Připomínky k návrhu AO

- Akcelerační oblasti
- Vztahy v územním plánování
- Záměry větrných elektráren

Návrh připomínek k AO - obecné připomínky

Návrh připomínek k AO - konkrétní připomínky AOV90 Studenec

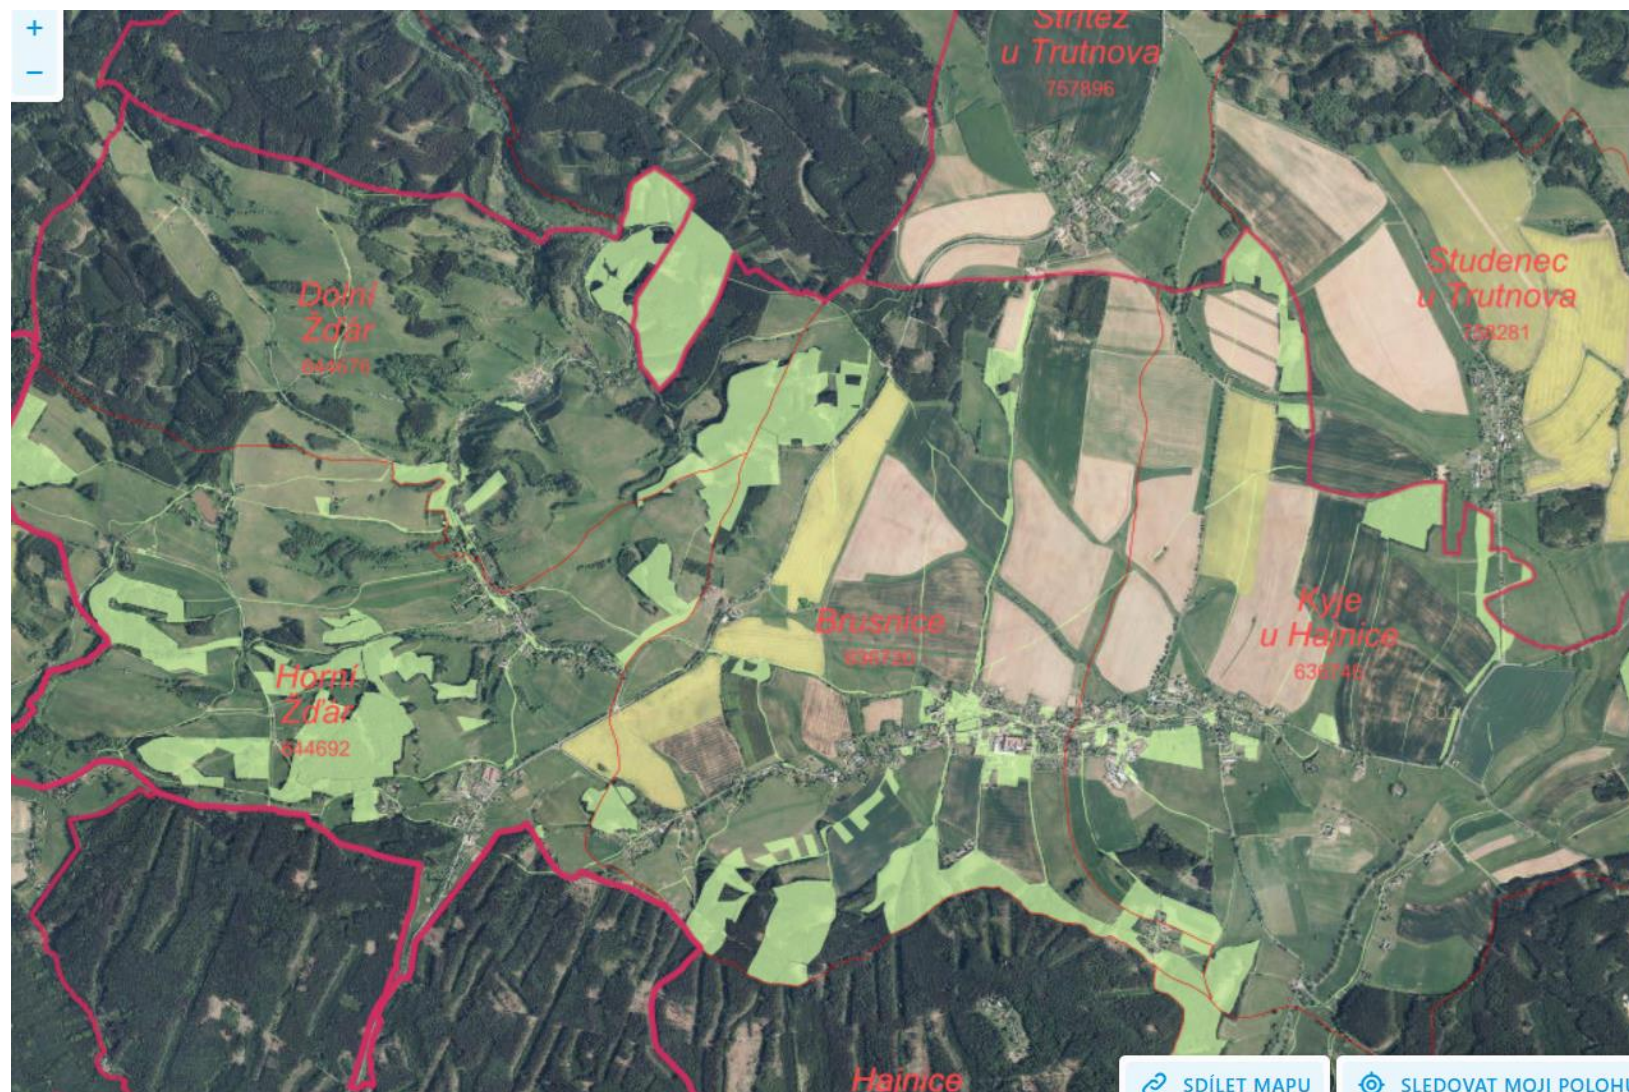
- Obec disponuje v daném území malým množstvím pozemků / malé dotčení vlastnického práva
- Nicméně v AO chybí hodnocení dopadu VTE (v individuálním i robustním měřítku) na chov hospodářských zvířat
- Pokud není možné zajistit welfare zvířat na pozemích blízkosti VTE (v AO i mimo AO), jedná se o zásadní zásah do vlastnických práv / do budoucna, záměry VTE

Návrh připomínek k AO - konkrétní připomínky AOV91 Staré Buky

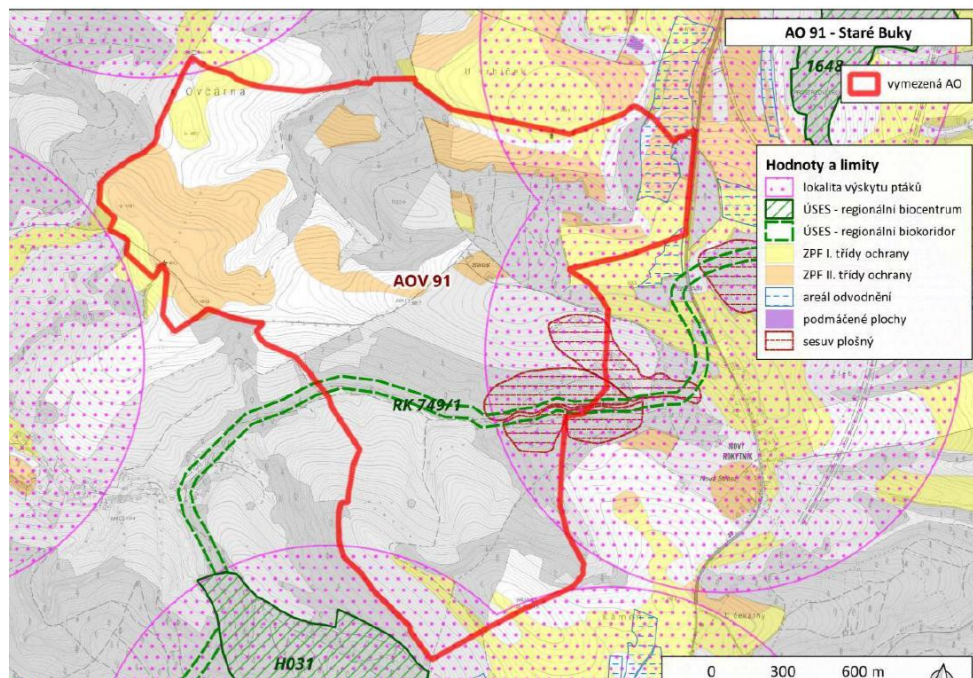
- Z analýzy viditelnosti vyplývá, že hodnocené území se vyznačuje výraznou koncentrací kulturně-historických hodnot a památek spojených zejména s krajinou Trutnovska a bojišti roku 1866. V bezprostředním okolí se uplatňují drobné sakrální prvky a památky vojenské historie, ve vzdálenosti do 2 km zejména Gablenzův pomník, Etrichova hrobka, kaple sv. Kříže, kostel sv. Anny a řada dalších pomníků a hrobů padlých. V širším okruhu do 5 km vstupují do obrazu krajiny významné objekty Trutnova, včetně kostelů, radnice, městských domů, parků, kašen a vojenských hřbitovů. Ve vzdálenosti do 15 km pak krajinný rámeček doplňují další dominanty regionu, včetně hradů, zámků a kostelů.*

- Území je citlivé ve vztahu ke krajinnému rámcu Babiččina údolí a k širší scéně Trutnovska. Současně je nutné respektovat vrcholové partě Hrané, prostor samoty Starost, historické centrum Trutnova a západní horizont Upice. Významné je i riziko kumulace s dalšími plochami větrných elektráren v pohledově exponovaném prostoru uzavírajícím jižní horizont Trutnovské krajiny. Zásadní je přitom zachování pohledové pohody pro sídla Střítež a Nový Rokytník a ochrana lesních horizontů, které tvoří základní znak krajinné scény.*

- Větrné elektrárny by zde mohly narušit jak historický a pietní charakter krajiny, tak pohledové vazby na kulturní dominanty a horizonty. Případné umístění je proto možné pouze při důsledném respektování kumulativních vlivů a výškových limitů. S ohledem na tato opatření lze vyhodnotit vliv jako mírně negativní.*

- AOV přímo nedopadá na území obce, nicméně uplatňujeme připomínku k nedostatečnému řešení podkrkonošského charakteru, nedostatek řešení dopadů na krajinný ráz pouze výškou věží a výškou/plochou kontejnerů, není zřejmé, proč a v jaké míře věže v navržené AOV mají mírný dopad, vizualizace k tomu nejsou k dispozici, požadujeme doplnění vizualizace a hodnocení společně pro 3 sousedící AOV*
